Stadt Varel  
Herr Kreikenbohm  
Zum Jadebusen 20  
26316 Varel

Schortens, den 02.12.2016

## **Fußgängerlichtsignalanlagen in der Stadt Varel**

Bild 4: Wegebeziehungen Brunsdamm

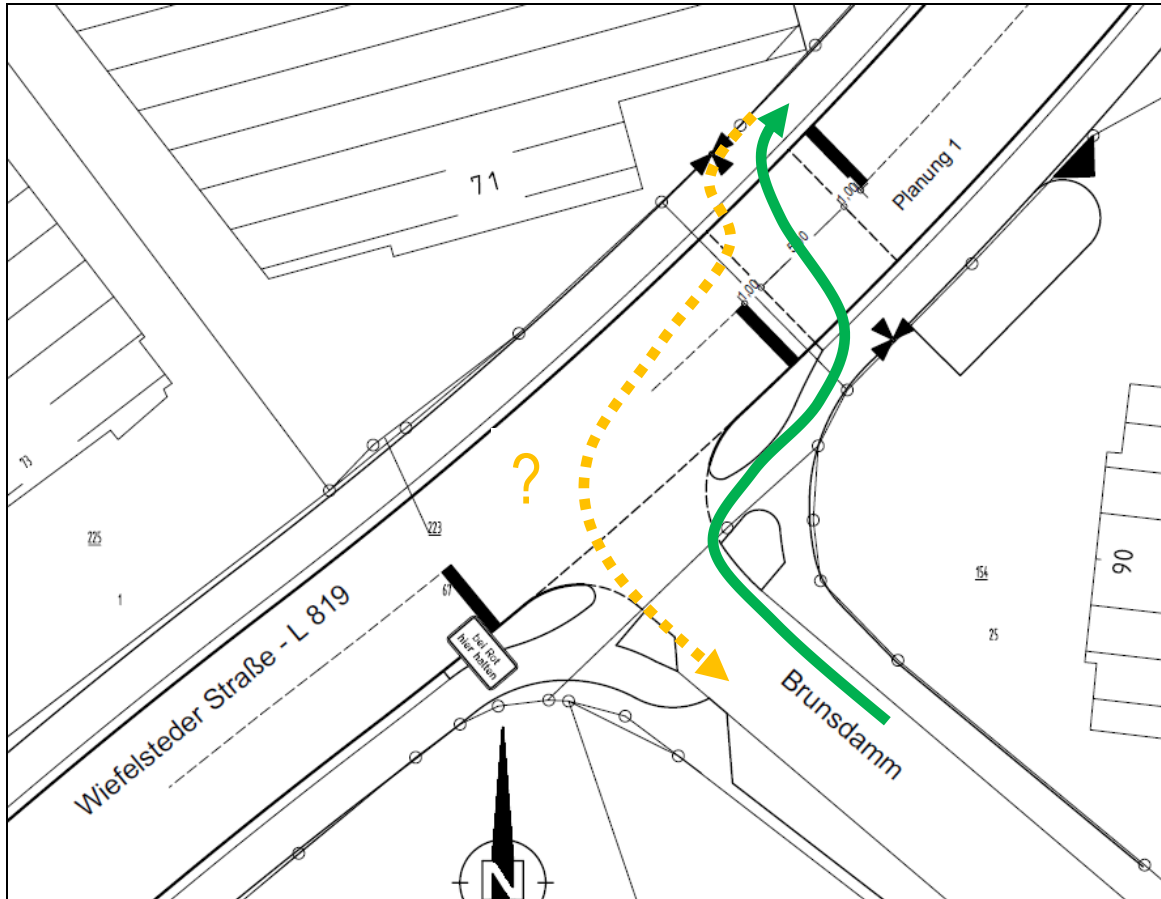
Die Wegebeziehung von Brunsdamm zu der nördlich gelegenen Ladengruppe ist für Fußgänger und Radfahrer durch eine neue Signalanlage sehr gut zu erreichen. Jedoch muss auch die Frage gestellt werden, wie sich Radfahrer in der Gegenrichtung zu verhalten haben.

Bei Benutzung der Signalanlage müssten sie sich ein Stück gegen die vorgeschriebene Fahrtrichtung auf der Nebenanlage bewegen. Die gleiche Argumentation wie beim Plaggenkrug vorausgesetzt, müsste hier auf der anderen Seite des Brunsdamms ebenfalls eine Fußgängerlichtsignalanlage eingerichtet werden, was sicherlich nicht gewollt ist.

Bild 4 erläutert diesen Zusammenhang.

Für den Fall einer Lichtsignalanlage müsste die vorgeschriebene Wegerichtung für Radfahrer auf der Nordostseite der L 819 von der Querungshilfe bis zum Brunsdamm aufgehoben werden, was bei Erweiterung der vorhandenen Räume durchaus möglich wäre.

Bild 7: Aufstellräume Plaggenkrug

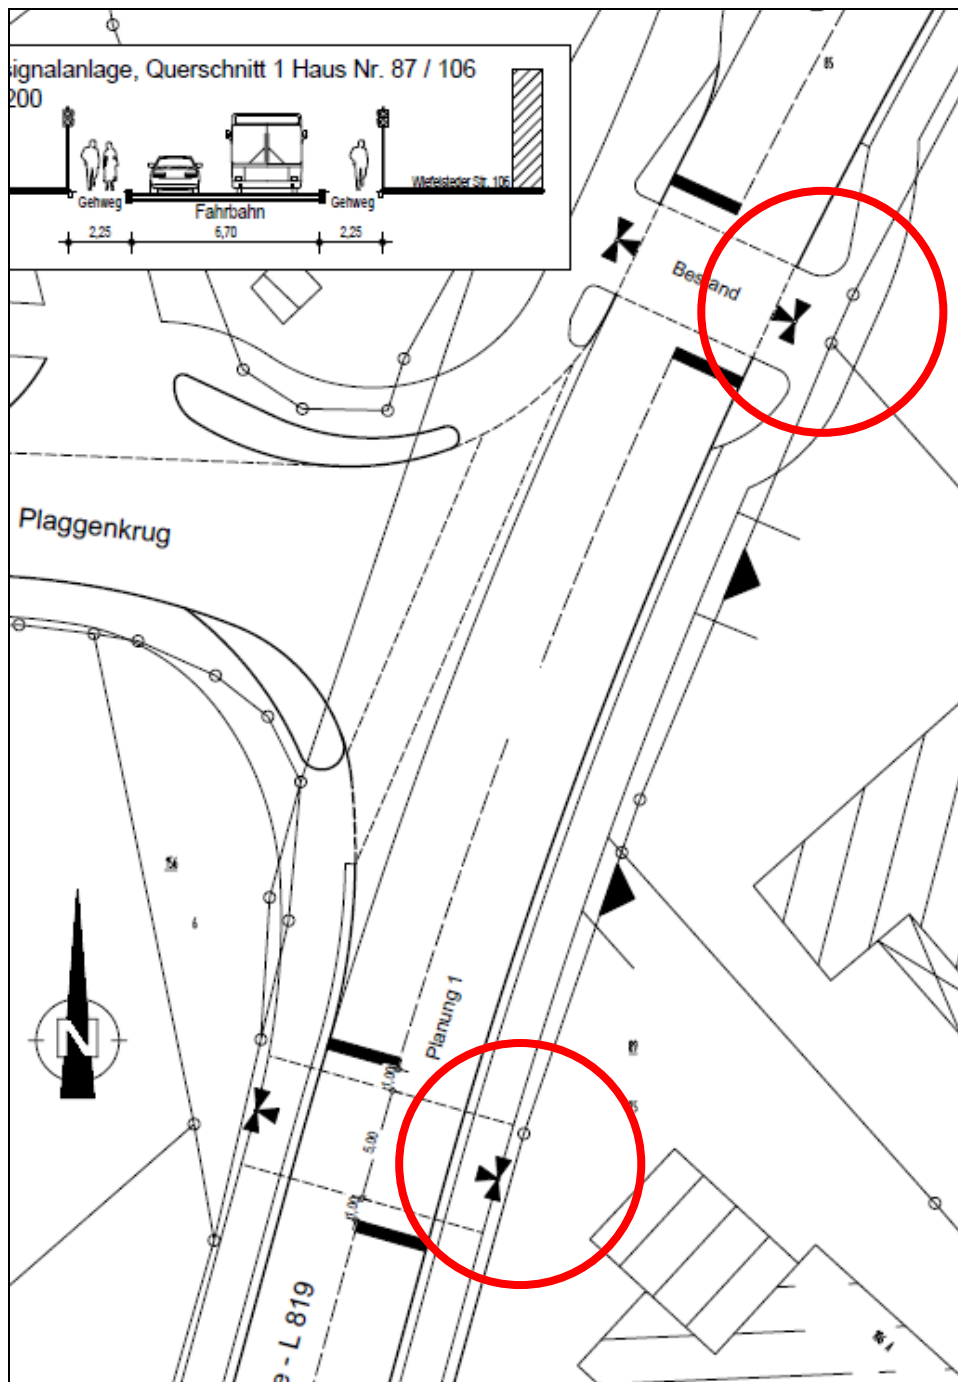
Bei der Anlage am Plaggenkrug wäre weiterhin die Frage zu stellen, wie Verkehrsteilnehmer darauf reagieren, wenn an der vorhandenen Fußgängerlichtsignalanlage Aufstellräume vorhanden sind, dies bei der neuen Anlage jedoch nicht der Fall ist. Vor dem Hintergrund der möglichen Führung der Radfahrer auf der Nebenanlage kann dies zu Missverständnissen führen. Bild 7 zeigt die Situation.

In jedem Fall müssen die beiden Signalanlagen am Plaggenkrug miteinander koordiniert („Grüne Welle“) werden, so dass in die vorhandene Anlage eingegriffen werden muss.

Keine Einrichtung einer Fußgängerlichtsignalanlage, sondern Aufhebung der richtungsbezogenen Benutzungspflicht der Nebenanlage und Erweiterung der vorhandenen Räume, um den Gegenverkehr auf der Nebenanlage besser abwickeln zu können.
